Umgestaltung des Bahnknotens Stuttgart
Ausbau- und Neubaustrecke Stuttgart – Augsburg
Bereich Stuttgart – Wendlingen mit Flughafenabbindung

Planfeststellungsabschnitt 1.5 Zuführung Feuerbach/Bad Cannstatt – Generalplanung
Bau-km -4.0-90.340 bis Bau-km -0.4-42.000 / Stat. -4.8-64.359 bis Bau-km -0.4-42.000

Bauwerksdraufsicht		Datum	Name
Trennwand Bahnsteig 2 Feuerbach (Fernbahn) Str. 4813 Stg-Feuerbach - Ulm Hbf; Bau-km -3.8-66.000 bis -3.6-45.000		12/02	Volk (IBV)
		12/02	Memmler (IBV)
Maßstab		1:500 10-01.1	
"Urheberschutz" - Alle Rechte bei der DBProjektBau GmbH

Genehmigungsvermerk - Eisenbahn-Bundesamt			
Datum	Genehmigungsvermerk	Name	Unterschrift
Ersatz für Plan-Nr. <input type="text"/> Phase <input type="text"/> Index <input type="text"/>			
Ersetzt durch Plan-Nr. <input type="text"/>			
Anlage Planfeststellungsunterlagen			
Anlage 7.1.9.1			
Blatt 1B von 1

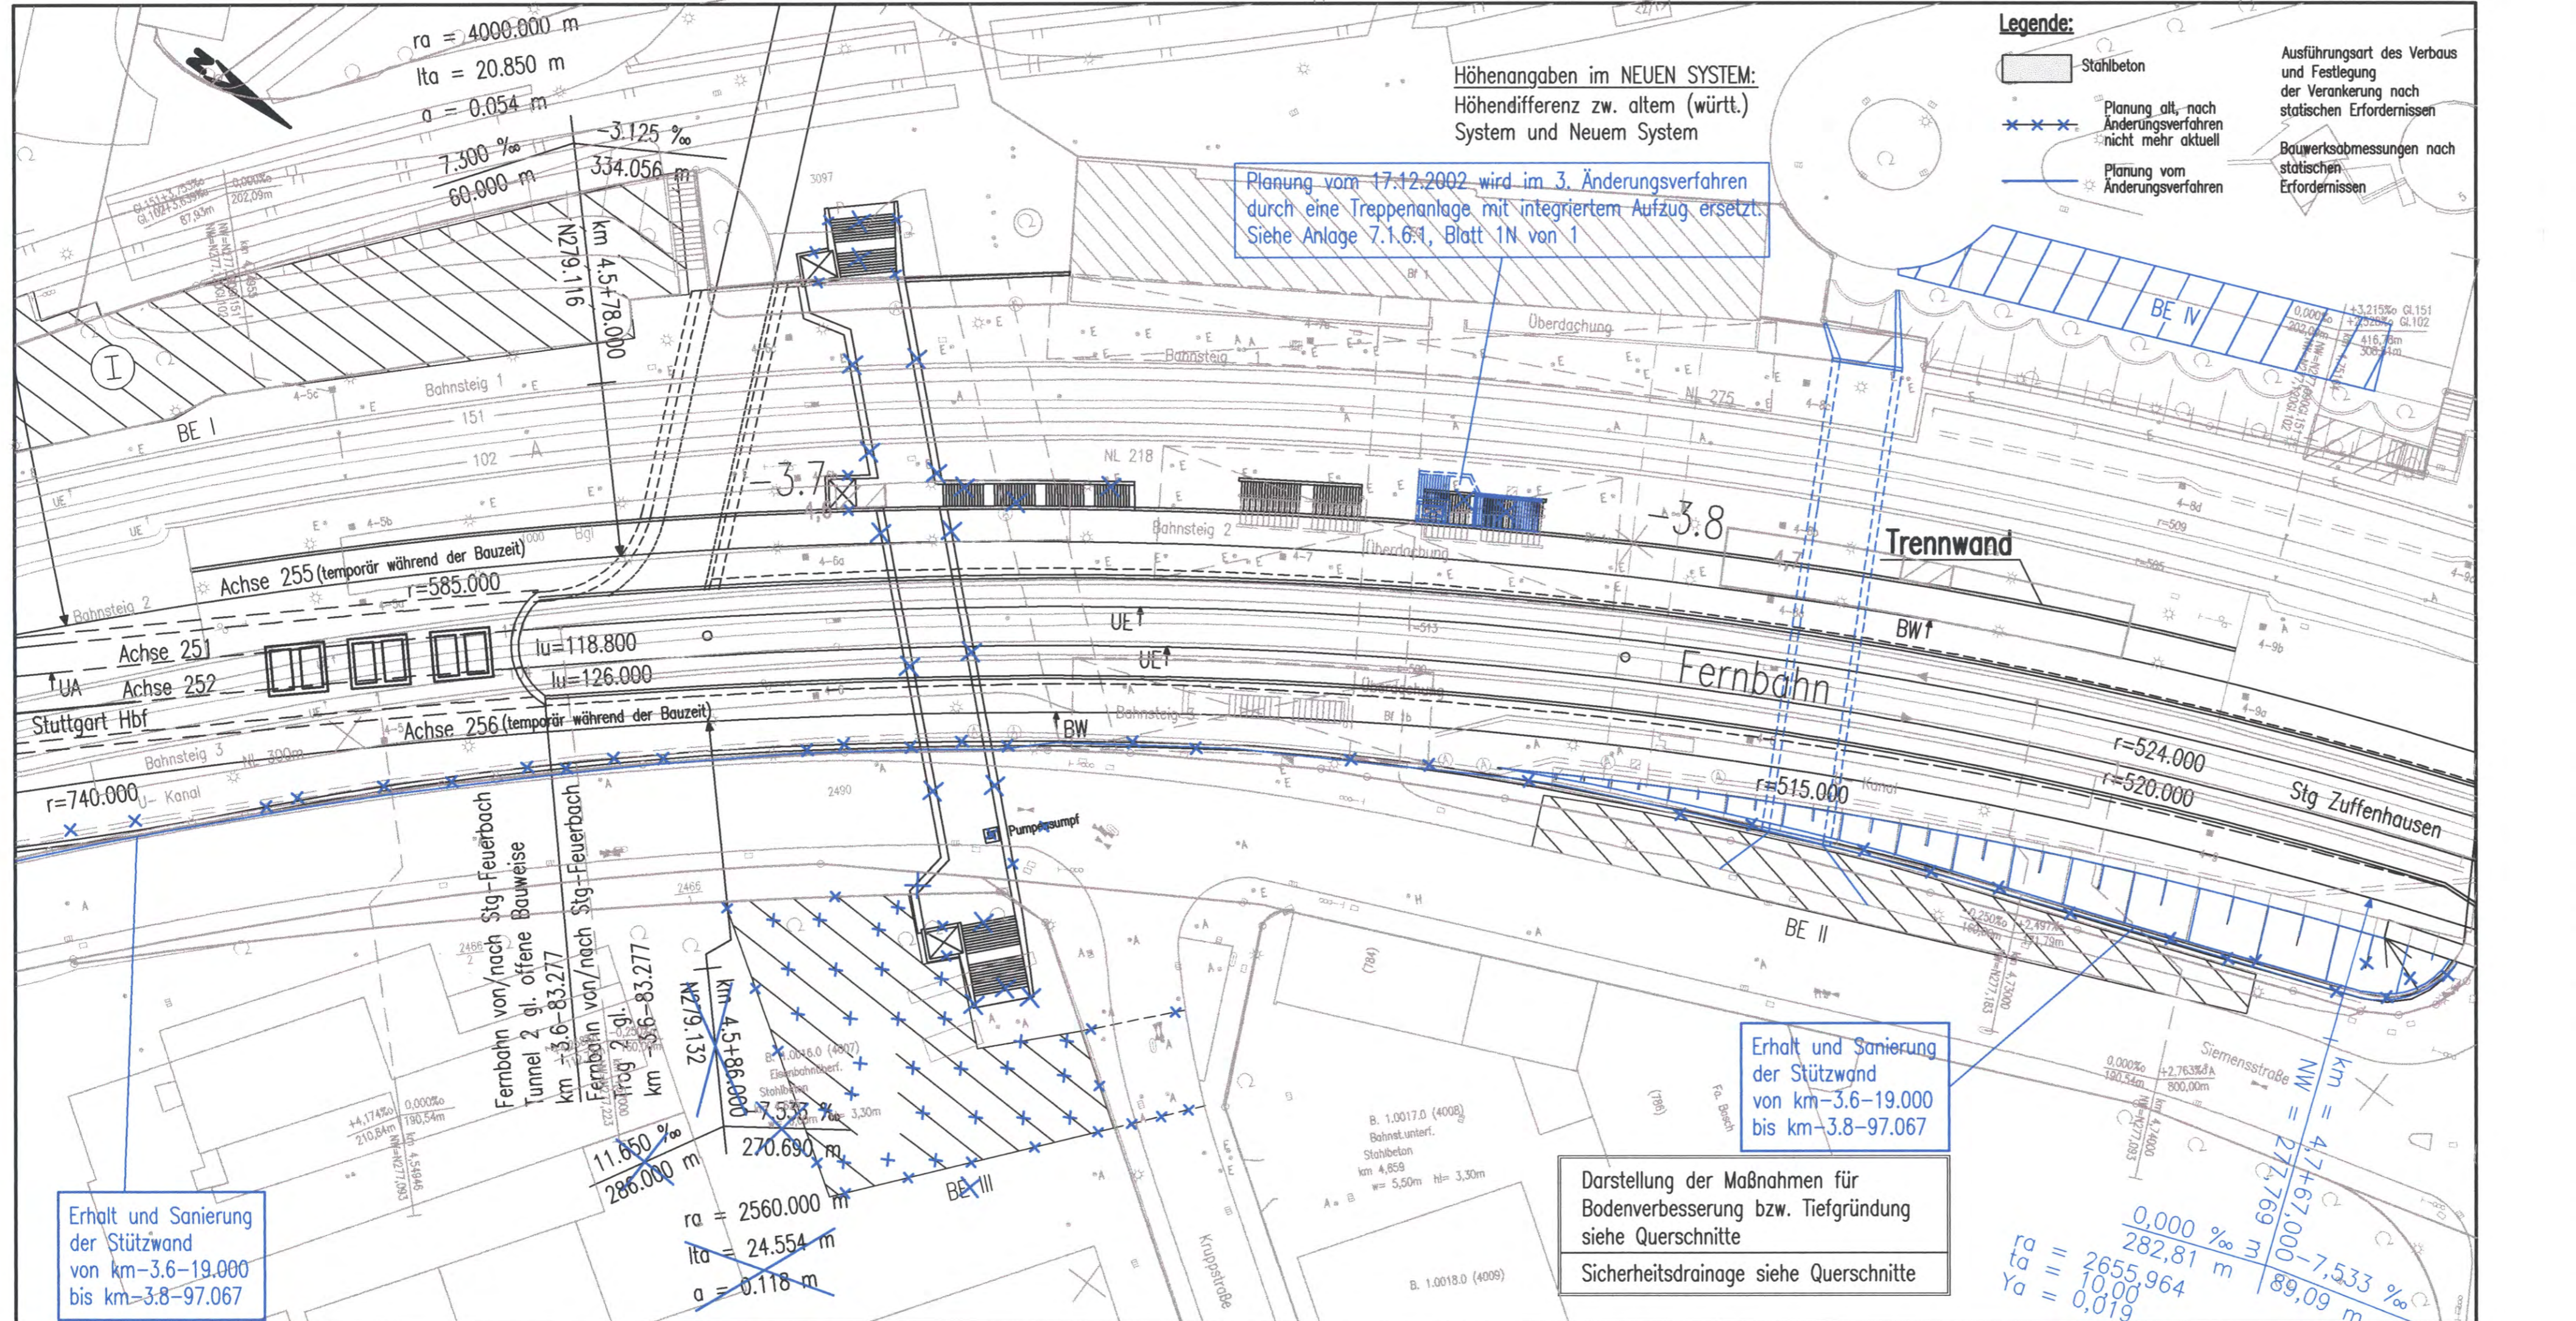
Index	Änderungen	Datum	Name
A	3. Änderungsverfahren neue Personenunterführungsanlage bei Bau-km -3.8-16.500; neuer Aufzug; Treppenaufgang geändert und Entfall geplante Fußgängerunterführung bei Bau-km -3.7-24.700	01.07.04	gez. Marquart
B	Erhalt der besteh. Stützwand im Bereich Bf Stg-Feuerbach	09.06.06	gez. Marquart

Planung vom 17.12.2002 wird im 3. Änderungsverfahren durch eine Treppenanlage mit integriertem Aufzug ersetzt. Siehe Anlage 7.1.6.1, Blatt 1N von 1

Erhalt und Sanierung der Stützwand von km -3.6-19.000 bis km -3.8-97.067

Erhalt und Sanierung der Stützwand von km -3.6-19.000 bis km -3.8-97.067

Erhalt und Sanierung der Stützwand von km -3.6-19.000 bis km -3.8-97.067
